Opinia Nr 007864

Wyników przeprowadzonych oględzin - ekspertyzy urządzeń grzewczo-kominowych

w budynku przy ul. Bohaterów Getta nr 9/2 w Wałbrzychu

SKIC ORIENTACYJNY

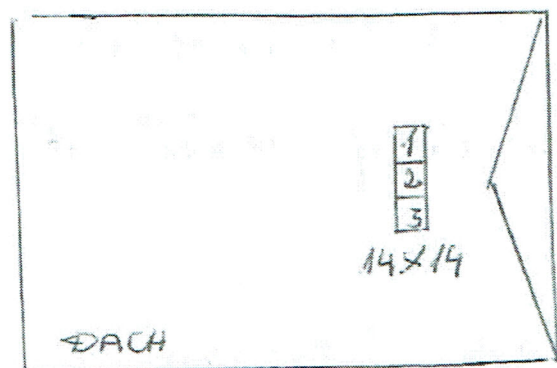
1. Ze względu na nieprawidłowe podłączenie pieca Oetari w przewodzie nr 3 - jest to piec z piecem kuchenicznym z H-4, kocioł gazowy CO z zamkniętą komorą, podłączony do zewnętrznej sieci powietrza - spalniczego zgodnie z wymogami producenta i w oparciu o projekt
2. Wentylacja aspiracyjna kuchni istniejąca w przewodzie nr 2
3. Dla prawidłowego funkcjonowania urządzeń kominowych zapewnić należy wpływ powietrza z zewnątrz poprzez urządzenia nawiewne
